(仮称) 男鹿市、潟上市及び秋田市沖  
洋上風力発電事業  
環境影響評価準備書

補足説明資料

男鹿・潟上・秋田 Offshore Green Energy 合同会社

## 風力部会 補足説明資料 目次

図 24(1) R3 地点における流況ベクトルの経時変化

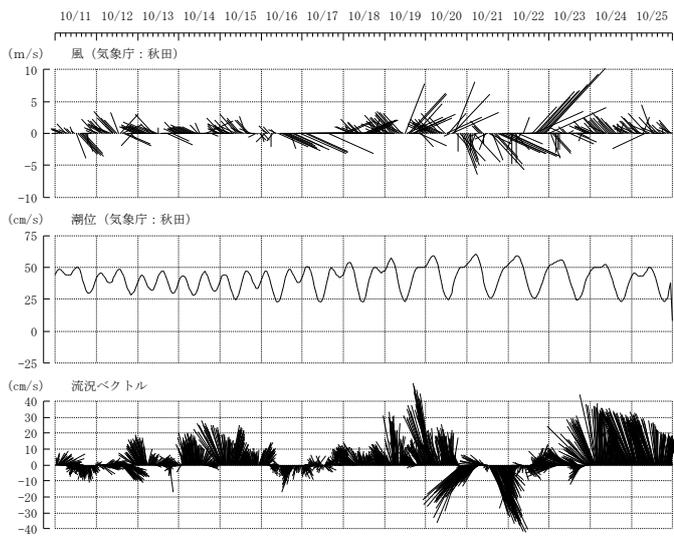
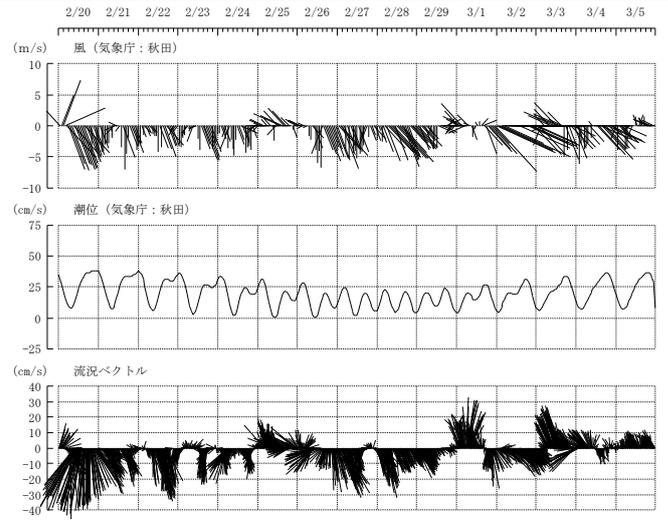
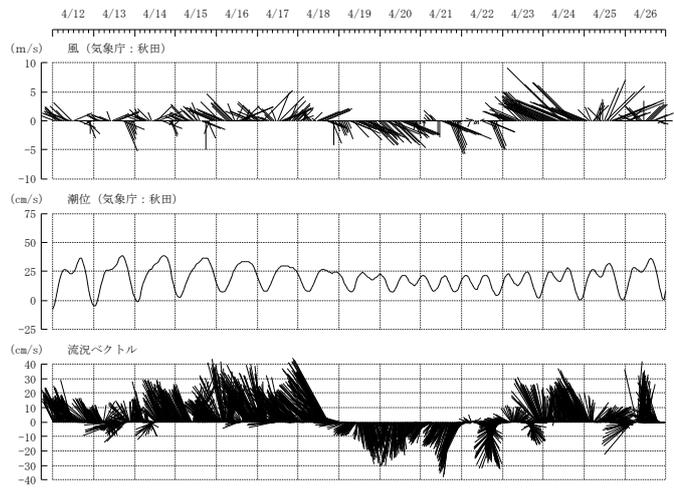
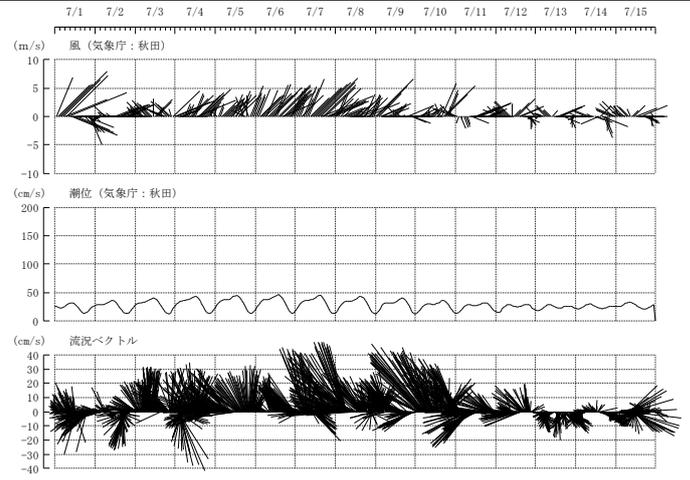
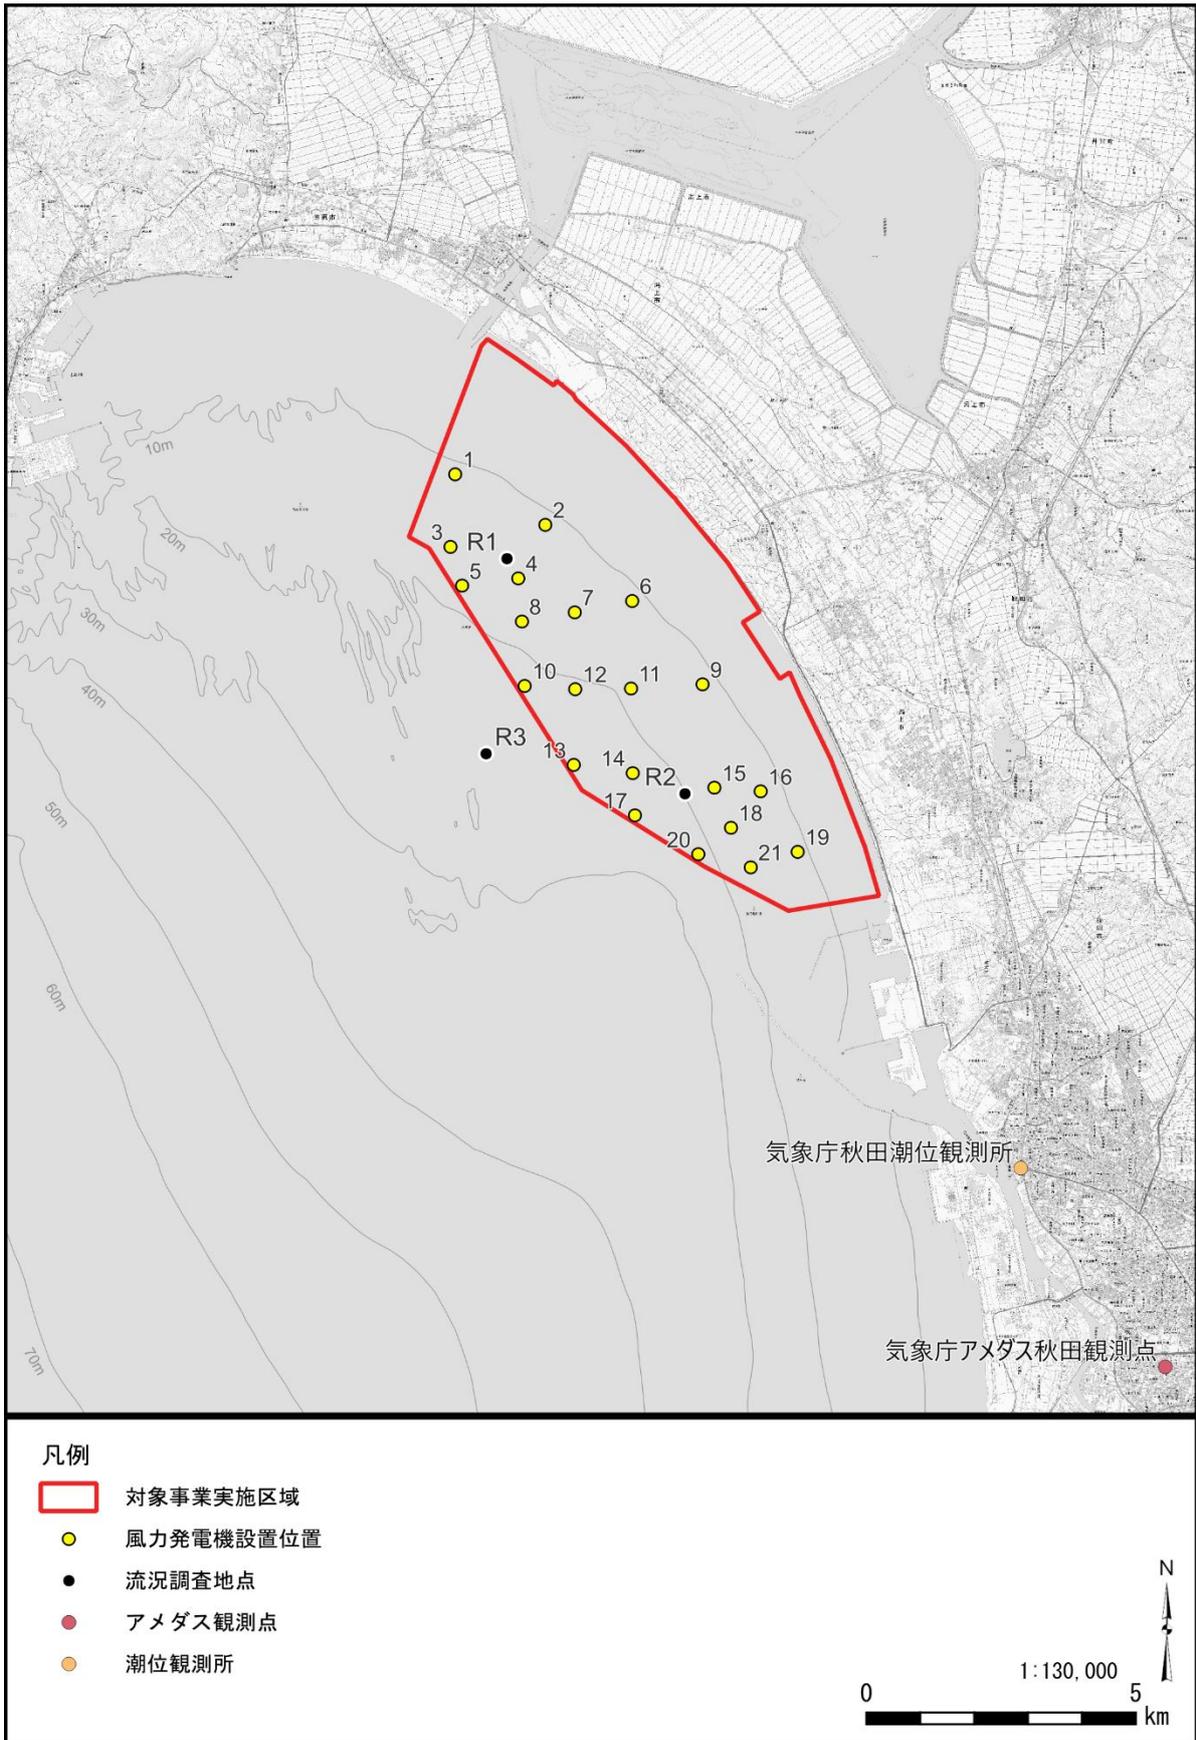
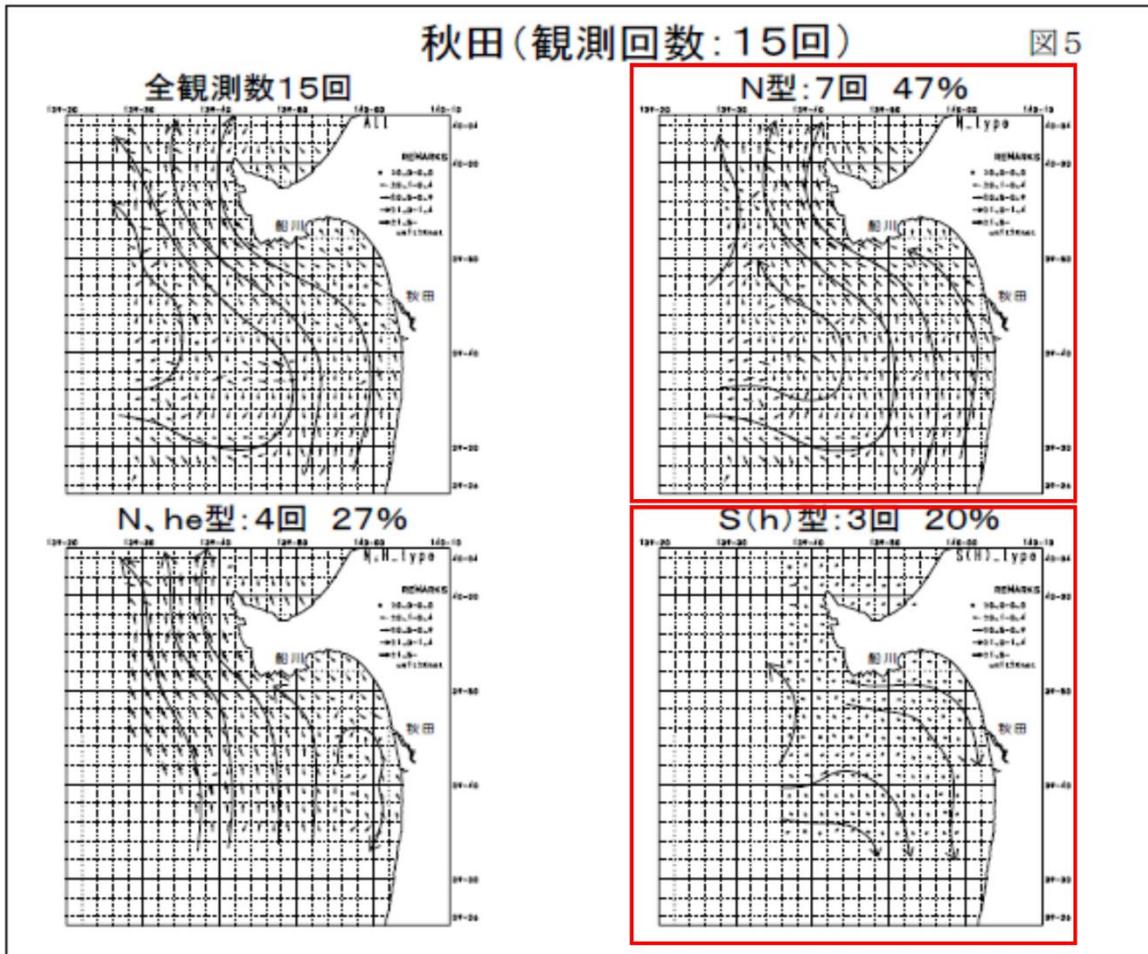
特に沖合のR3地点での流速が顕著ですが、冬季と夏季の表層において、流向がほぼ逆向きです。p. 660にも考えられる理由について記述されていますが、観測期間の風向との関連が強く示唆されます。必須ではありませんが、近傍の気象観測所での風向・風速のデータと比較すると、この点がより明確になると思います。

図 24(1)に示した気象庁アメダス秋田観測点の風向風速、気象庁秋田潮位観測所の潮位、流況観測点(R3)における流向流速を比較した時系列図より、冬季季節風が卓越する期間は南向きの流れが卓越することが確認できます。このことから、南向きの流れは吹送流で生じているものと推測されます。(各観測地点の位置関係については図 24(2)参照)

北向きの流向が卓越する場合も同様に風向との関連性は確認できますが、夏季調査期間については南西からの風が卓越しておりますので、図 24(3)に示す當重らの文献で示されているように、西側にある海流の成分に起因している流れが卓越しているものと推測されます。

図 25 拡散係数（12 時間以上周期成分除去）

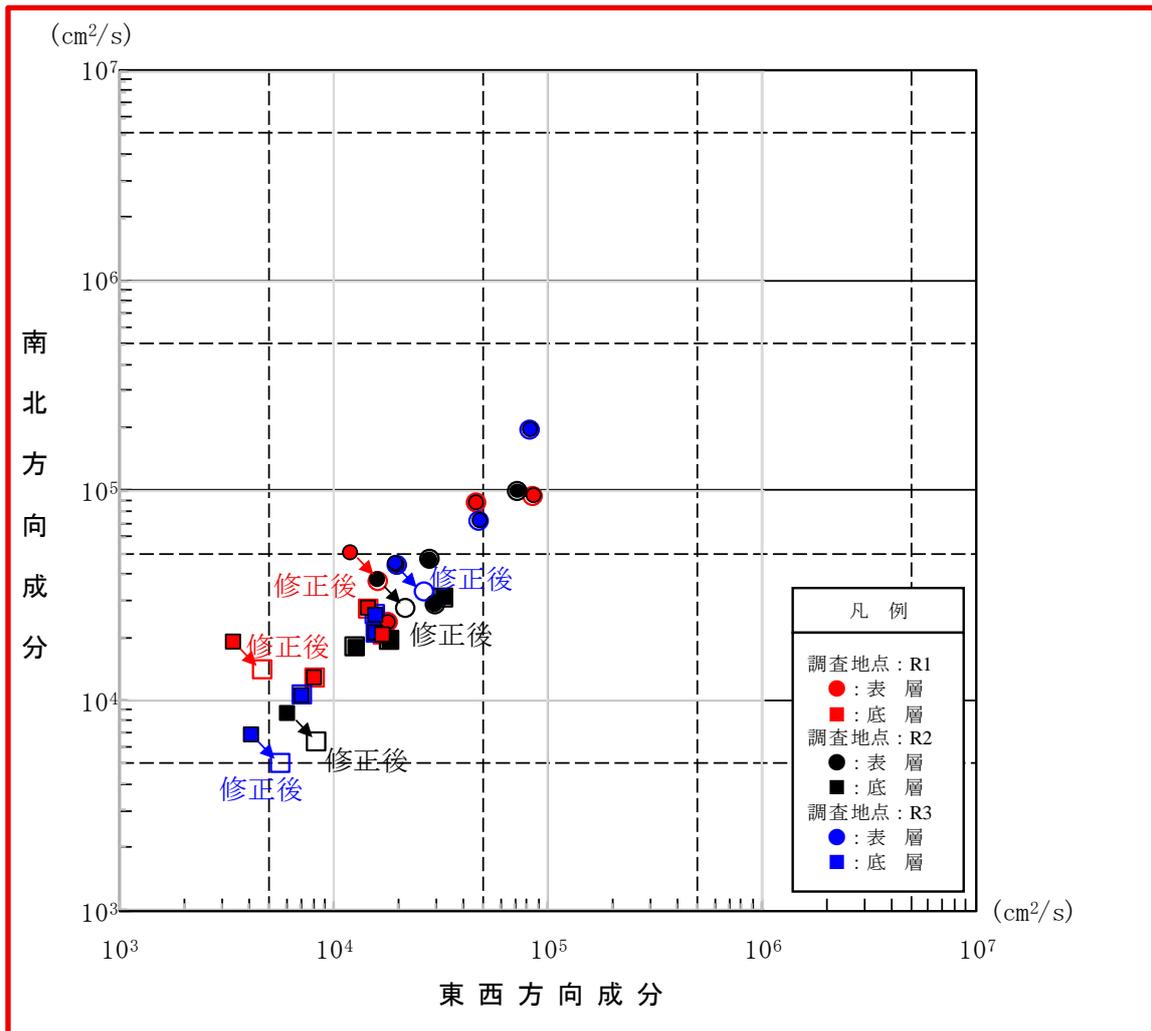
拡散係数は、Taylorの拡散理論から推定したものと思われませんが、この理論は厳密にはラグランジュ相関係数から得られた理論であり、観測値はオイラー観測によるものなので、両者の換算が必要になると思います。その点はどのようにされたのでしょうか。できれば、この理論式を本文にも明示したうえで、説明いただけるとよいと思います。

また、p. 647の図のプロットと表の数値に齟齬が見られます。図中で東西方向と南北方向の相関関係がややずれている2点が、R1地点の冬季表層及び底層のケースであろうと思いますが、該当する表中の数値が正しいとすれば、それらの点は図中に正しくプロットされていないようです。ご確認下さい。

拡散係数は、「発電所に係る環境影響評価の手引き」（経済産業省産業 保安・安全グループ 電力安全課、令和7年2月、P594）に準じて下式で算定しております。

また、ご指摘のとおり、P647の図・表で誤り（図中の冬季表層・底層データのプロット位置、表中のR2 秋季表層南北方向拡散係数の値）が見られたため、評価書では図25のとおり修正いたします。

図 27(1) 工事 3 カ月目月上旬における水の濁りの最大値の包絡範囲

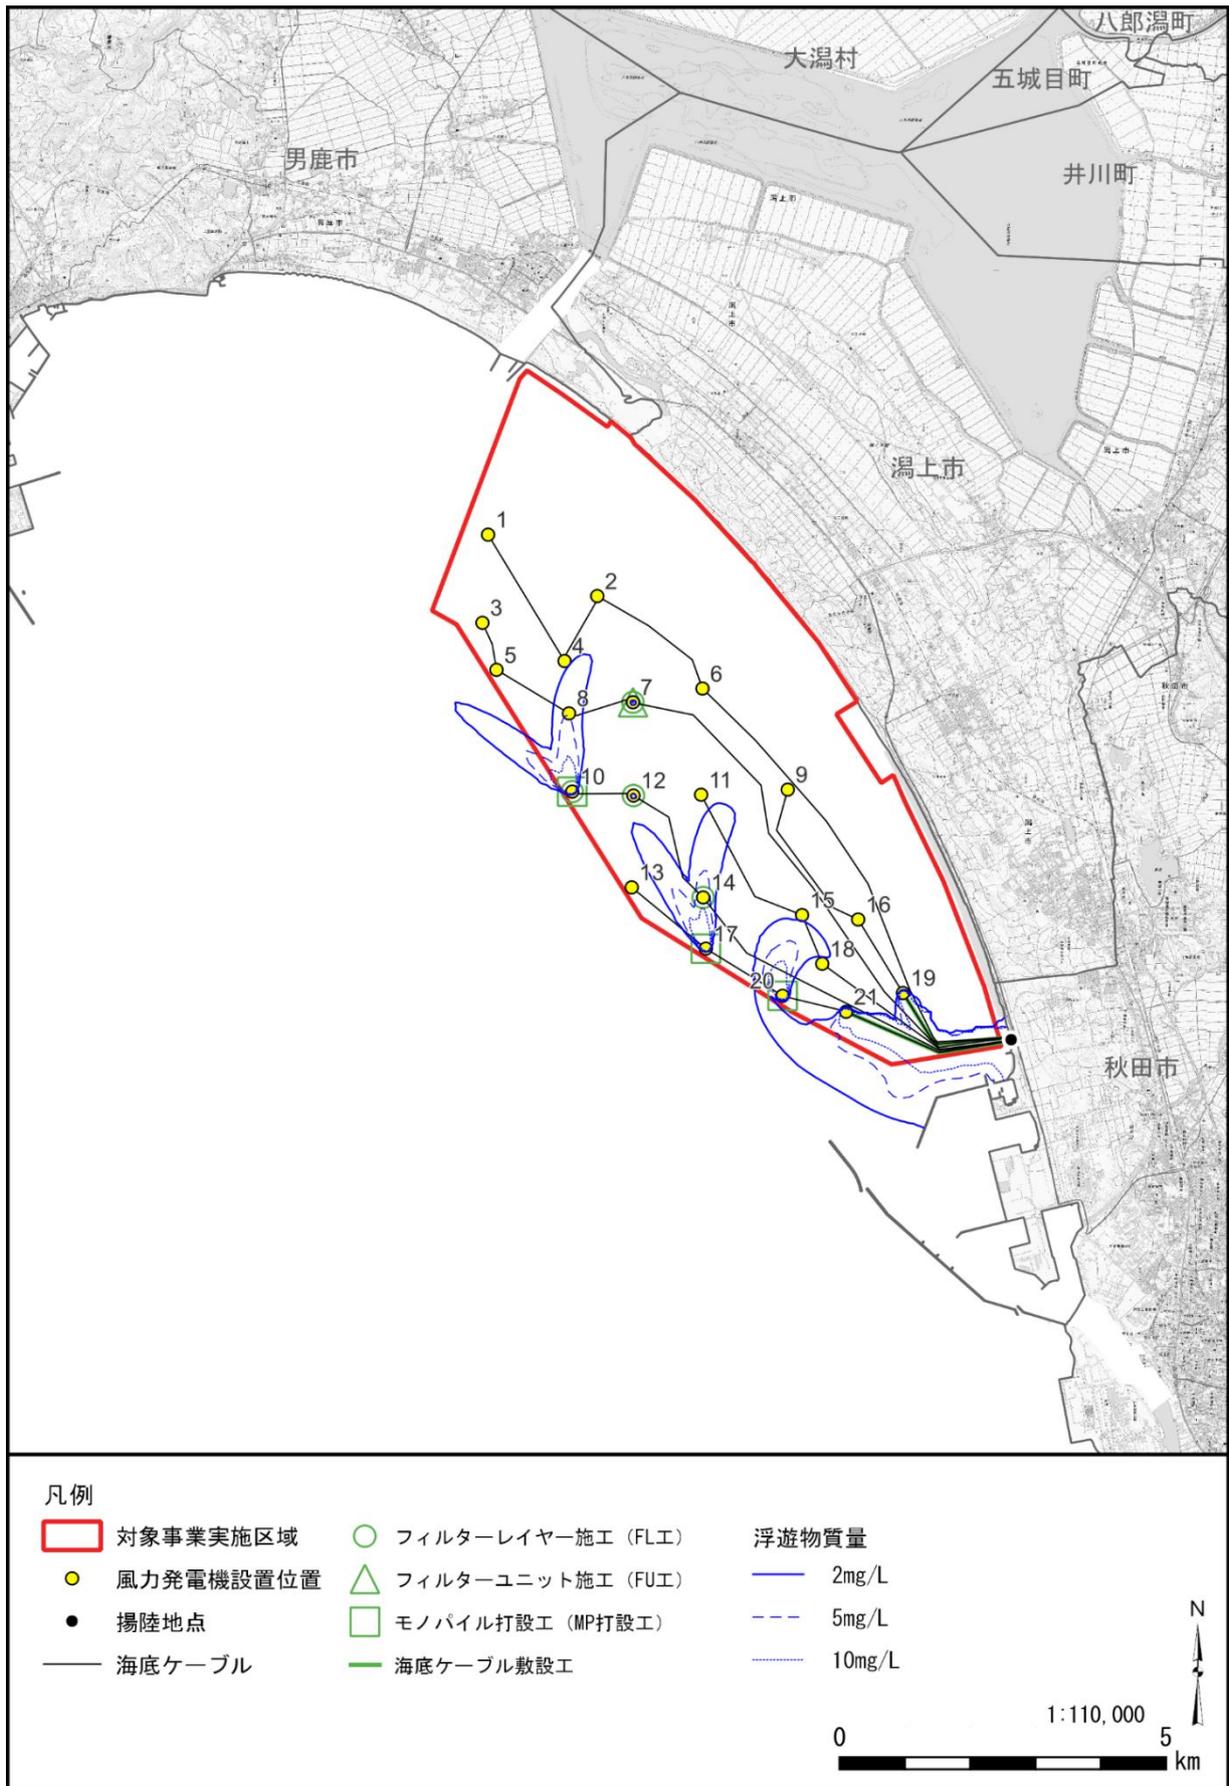
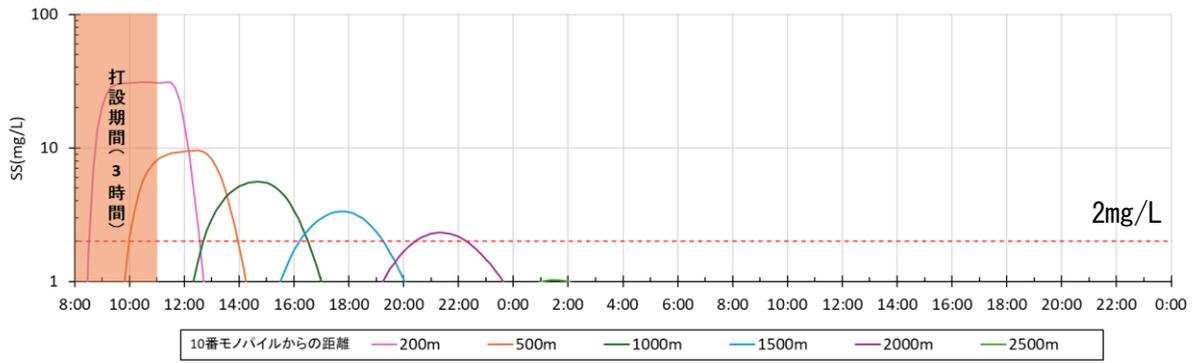
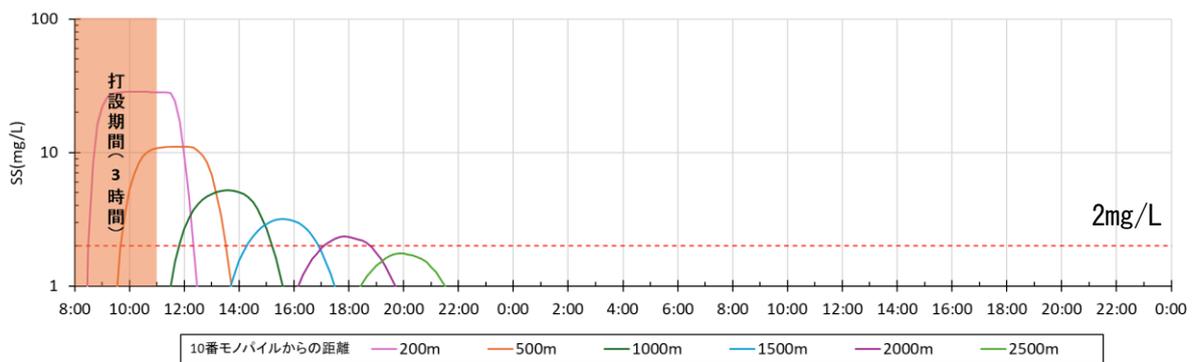
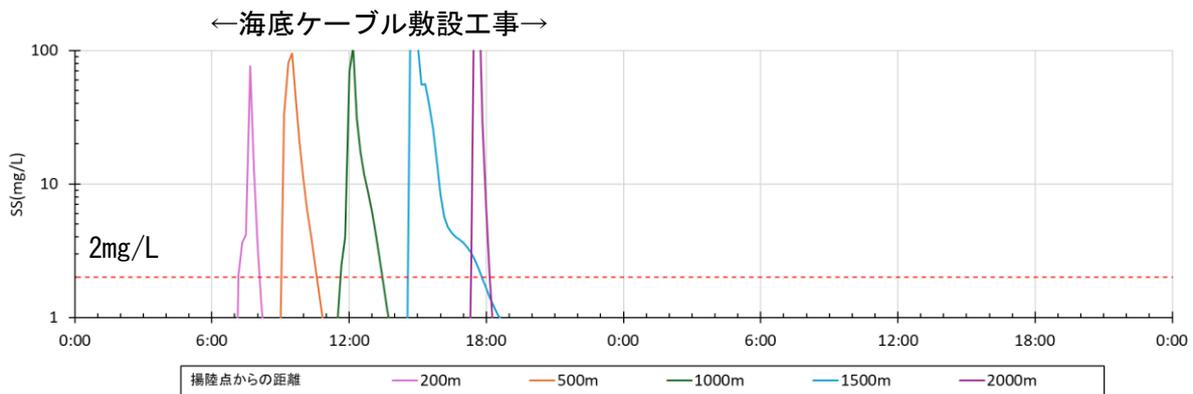
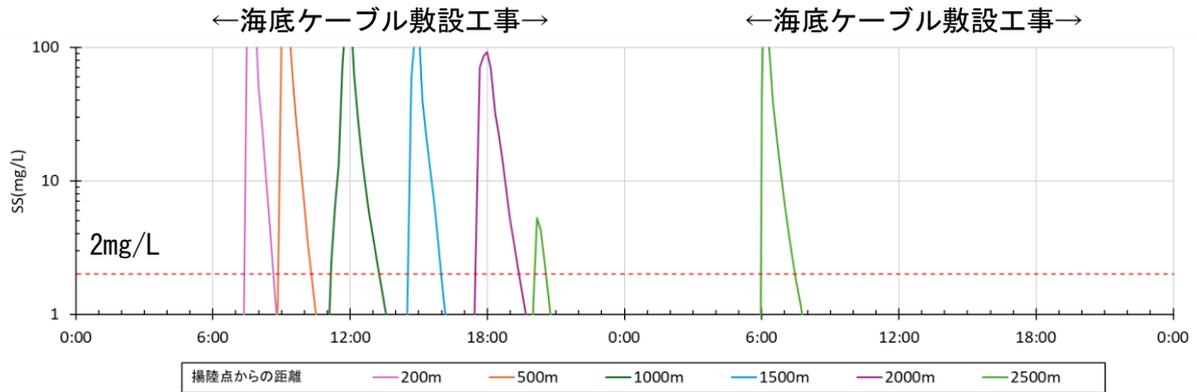
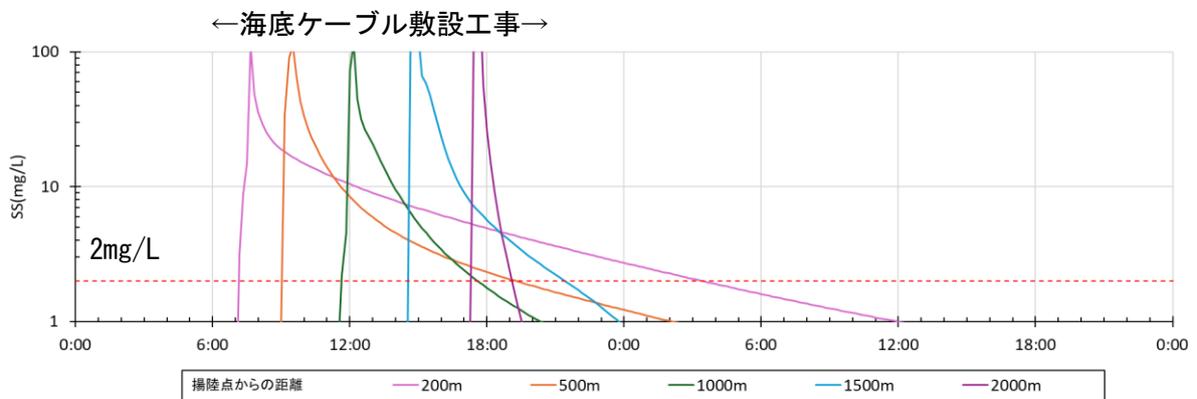
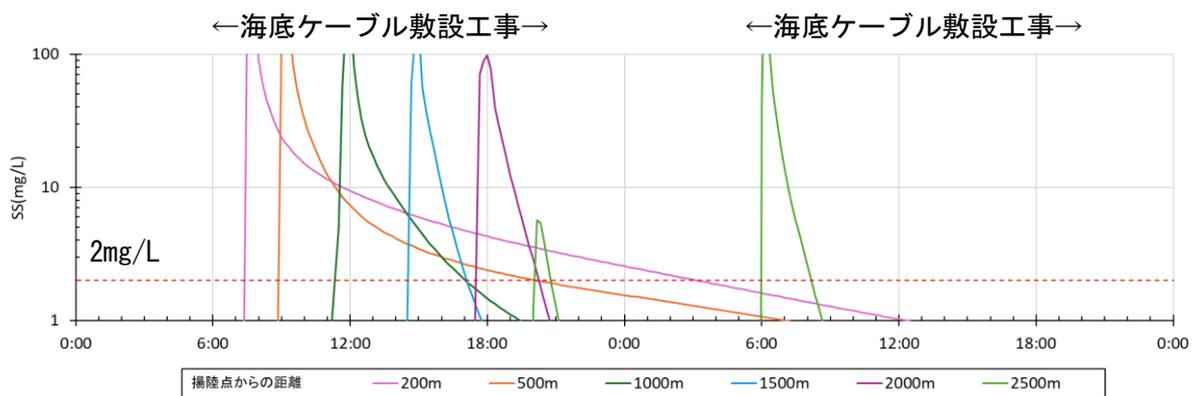
- ・ p. 655の濁り発生量の推移の図を拝見しますと、計算対象の評価期間よりも数週間前の濁り発生量の方が多いように見えます。なぜ発生量の最大の時期を対象としなかったのでしょうか？
- ・ 運動方程式等の基礎式を拝見しますと、塩分等による密度変化は考慮されていないようです。河川からの流入は計算において考慮されていますが（p. 660）、これは密度流としての評価ではないと思いますので、その点は明記してください。
- ・ 計算にあたって境界条件、初期条件が明示されていません。
- ・ p. 660において、「海域を代表する流況としては、北西流10cm/s、南東流10cm/sの2パターンの恒流を設定した」とあります。恒流（平均流）の流速・流向は場所によって異なるはずですので、この数値をどのように計算に用いたのかがよくわかりません。
- ・ 濁りの予測計算において、拡散係数は「拡散による希釈が効きにくい条件を想定し、現地調査により得られた拡散係数の下限値である $5.0 \times 10^3 \text{cm}^2/\text{s}$ を設定した。」（p. 666）とあります。これは一つの考え方だろうとは思いますが、せつかく流況調査をして拡散係数を求めており、p. 646～647の結果を拝見しますと、拡散係数の大小は恒流（平均流）の強さに依存している結果が得られていると思いますので、北西流10cm/s、南東流10cm/sの2パターンに対応した拡散係数の値を採用する方がこの海域の特性を踏まえた設定になるのではないのでしょうか。

・ 濁り発生量の最大時期は工事3カ月目の上旬と下旬の2パターンが考えられましたが、沿岸藻場への影響を考慮して、敷設距離が長く沿岸域に最も近いLP-6間のケーブル敷設工事が入る下旬時期の工事期間を対象としました。

なお、上旬の時期においても同様に予測評価を実施しており、図27(1)に示すとおり、水の濁りの最大値の包絡範囲において2mg/Lの拡散域は秋田港北部付近以外では沿岸部に及んでいないこと、その秋田港北部においても図27(6)、(7)に示すとおり、24時間以内には2mg/L以下に低減しており、影響期間が限定的であることから、沿岸域への影響は小さいことを確認しております（図27(1)～(7)参照）。
